Påbud om at fjerne kystbeskyttelse, Frederiksborgvej 137B, 4000 Roskilde

9. oktober 2026
Sagsnr.: 26-020027
Doknr.: 26-020027-3

Roskilde Kommune vurderer, at det etablerede kystbeskyttelses anlæg på ejendommene Frederiksborgvej 135b, 135c, 135d, 135e, 137, 137b, 139a og 141, 4000 Roskilde ikke kan opnå tilladelse og skal fjernes.

Fig. 2.2 Højdeprofiler for Frederiksborgvej 135B og 135C baseret på data fra Danmarks højdemodel. Der ses begrænset tegn på erosion på dele af ejendommen. 2007=orange streg, 2015=lysegrøn streg, 2019=mørkegrøn streg og 2024=rød streg.

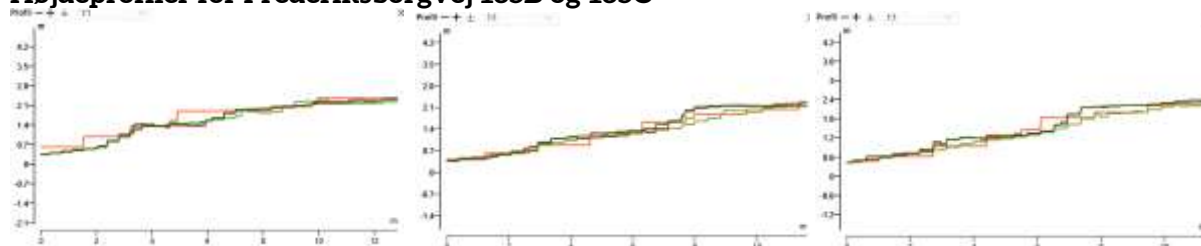
På højdeprofiler vedlagt i bilag 2, fremgår data om terrænet i år 2007, 2015, 2019 og 2024. Her ses begrænset eller ingen erosion på Frederiksborgvej 135c, 135b, 135e, 135d, 137, 139a og 141. På Frederiksborgvej 137B ses lokal erosion og tilbagetrækning af kystskrænten. Der er tale om en koteletgrund hvor boligen er placeret 73 meter fra vandkanten.

Spuns angivet med sort streg, stenkastning er mellem sort og blå streg mens yderside af ansøgt banket fremgår med rød streg. På indersiden af spunsen er der udført terrænregulering.

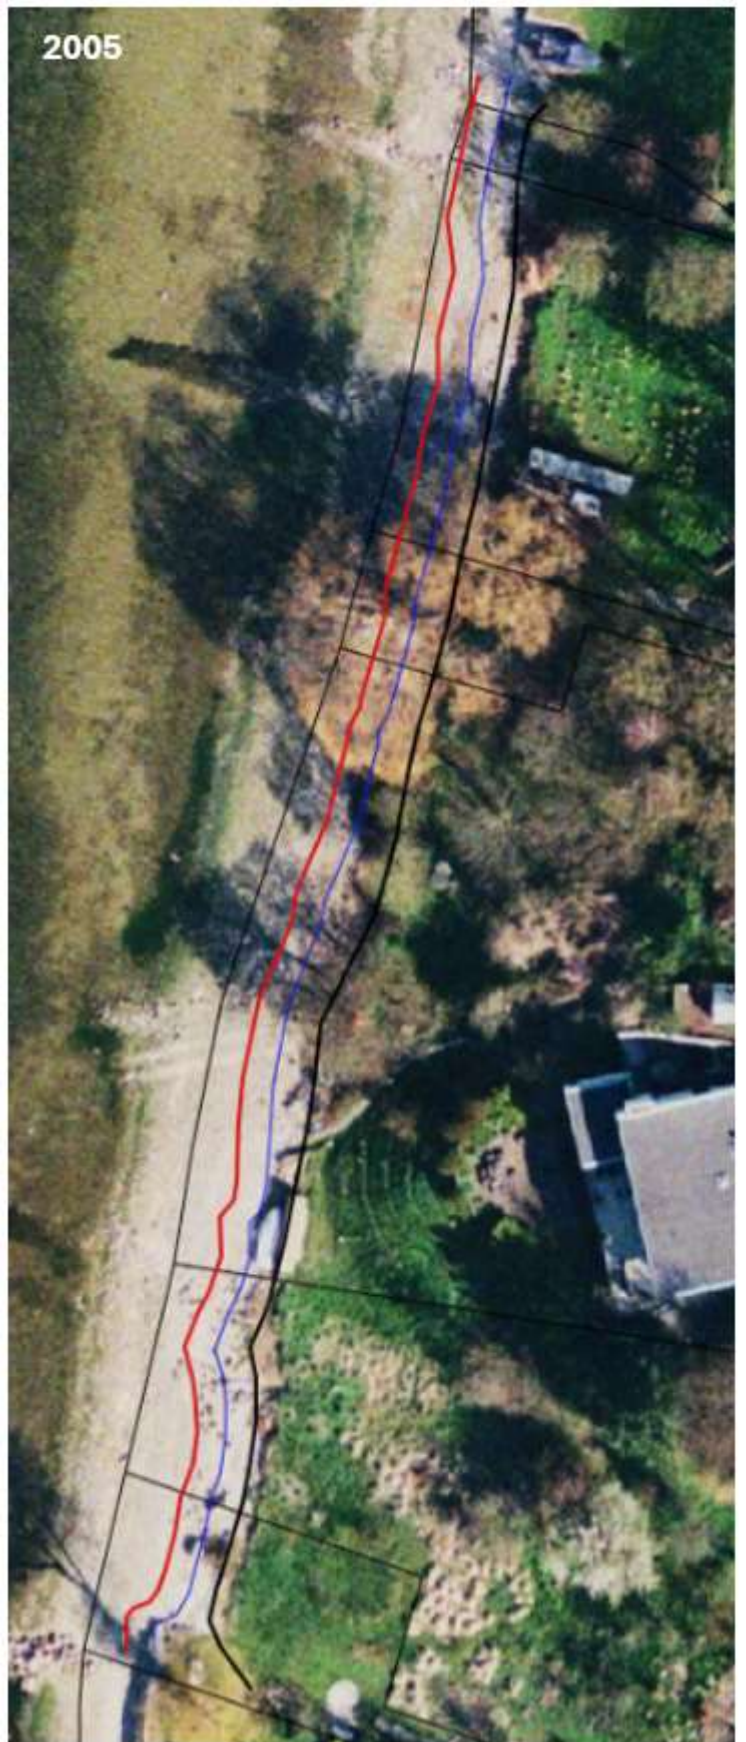
Roskilde Kommune har i sin vurdering af hensynet lagt vægt på anlæggets samlede dimensioner og placering. På luftfoto vedlagt i bilag 2b fremgår det etablerede anlæg på historiske luftfoto. Som det fremgår af bilaget, er det etablerede anlæg placeret fremskudt ift. kystskrånningen umiddelbart inden anlægget blev etableret men også i forhold til den historiske kystlinje.

Roskilde Kommune vurderer, at spunsvæggen ikke er trukket tilbage til kystskrænten på etableringstidspunktet i december 2024, og at der er sket en opfyldning bag spunsen. Endvidere vurderer Roskilde Kommune at anlægget er etableret fremskudt ift. den historiske skræntlinje. Der er således tale om udbygning af private opholdsarealer og reduktion af den offentligt tilgængelige kyst.

Roskilde Kommune har gennemgået luftfoto fra perioden 2001-2025, jf. bilag 2b, og vurderer, at spunsen er etableret fremskudt i kysten i forhold til kysten før 2021. Forvaltningen vurderer, at terrænreguleringen bag spunsen ikke er en reetablering af tabt haveareal, men en udbygning af privat opholdsareal ud mod kysten.
